TAYS Uudistaminen
Kelloportinkatu 1,
33100 TAMPERE
/co Aihio Arkkitehdit Oy
Satakunnankatu 18 A,
33210 TAMPERE

VASTINE 1/4

LAUSUNTO: Lääkärintie 10, Viheralueet ja hulevedet -lausunto 12.11.2021

LAUSUNTO: Pirkanmaan ELY-keskuksen lausunto poikkeamislupahakemuksesta, TAYS, Lääkärintie 10

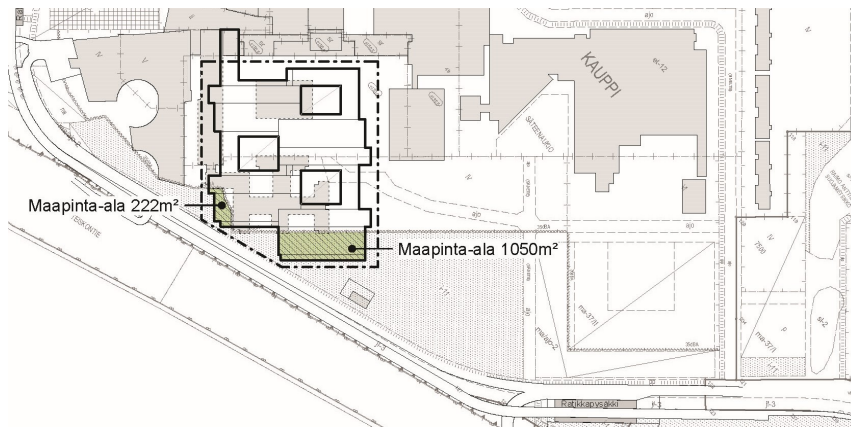
"Lausuntotieto; Ei puollettu

Lausuntoteksti; Poikkeamisen mahdollistama rakentaminen aiheuttaisi niin suuret vaikutukset, ettei asiaa voi ratkaista poikkeamisluvalla. Asia tulee tutkia asemakaavamuutoksella."

Viheralueet ja hulevedet -lausunnossa ei ole yksilöity, eikä ole esitetty mitään, mitä vaikutuksia tulisi ottaa huomioon, tai että miksi vaikutukset ovat niin suuret, ettei asiaa voisi ratkaista poikkeamisluvalla, tai miksi asia pitäisi ratkaista asemakaavamuutoksella, siksi **lausuntoa ei tule ottaa käsittelyssä huomioon.**

Edellä olevan lisäksi kuitenkin voidaan todeta, että TAYS Uudistamishankkeen sairaalatoimintojen tarvittavat osat työntyvät vain vähäisiltä osin (222 m² ja 1 050 m²) istutettavaksi määrätylle alueen osalle, että **poikettavat alat ovat niin vähäisiä, että tarvetta asemakaavamuutokselle ei ole.** Istutettavaksi määrätylle alueen avoimille osille voidaan rakentamisvaiheessa istuttaa poistettavien puiden (6 kpl lehtipuita + 5 kpl nuoria kuusia) tilalle lisää uusia puita.
